Date : 01/06/2012
 Numéro : 3.0/2012
 Auteur : Arnaud Doridot

Ecolacteo - Nouvelle Vanne thermostatique DCT

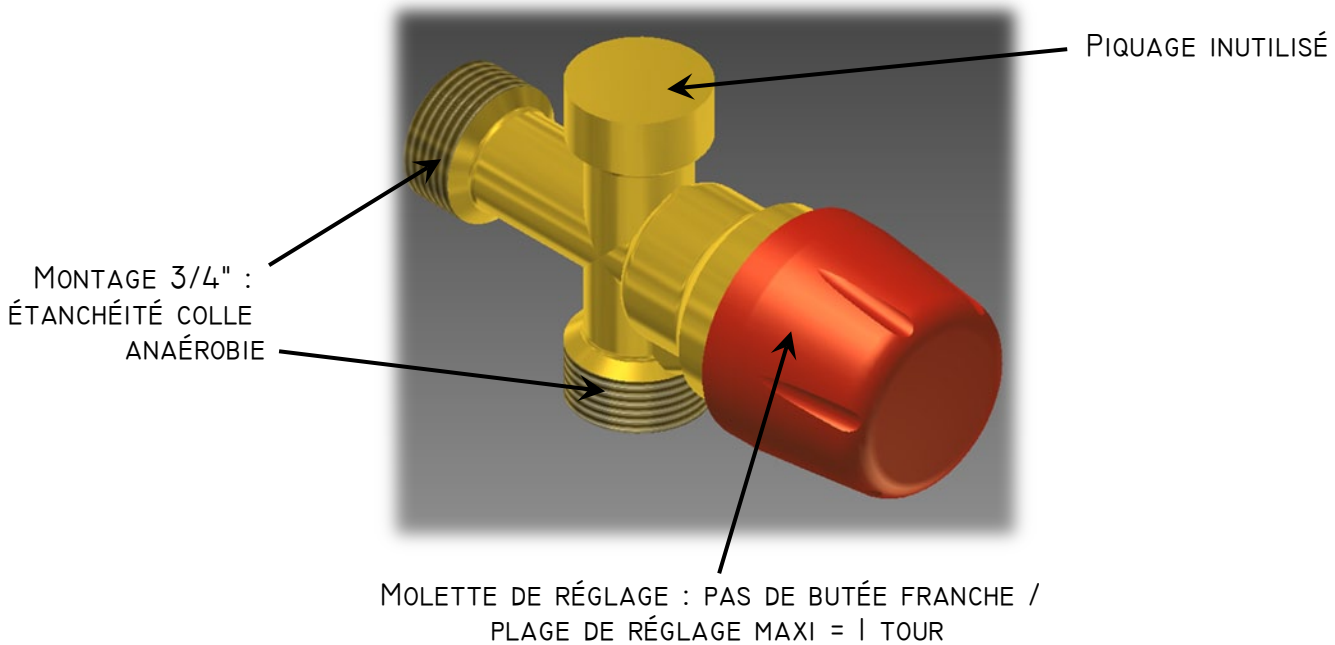
ANCIEN MODELE : JUSQU'EN 05/2012

NOUVEAU MODELE : DEPUIS 06/2012

- * ENTRE-AXES, DIAMÈTRES ET ENCOMBREMENTS IDENTIQUES À LA PRÉCÉDENTE VERSION POUR FACILITER L'ÉCHANGE STANDARD ET LE SAV. PAS DE MODIFICATION DES CONSIGNES DE RÉGLAGE.
- * DISPOSITIF "INFORÇABLE" POUR ÉVITER LES PROBLÈMES D'ÉCRASEMENT DU PISTON AU MOMENT DE LA MISE EN SERVICE.
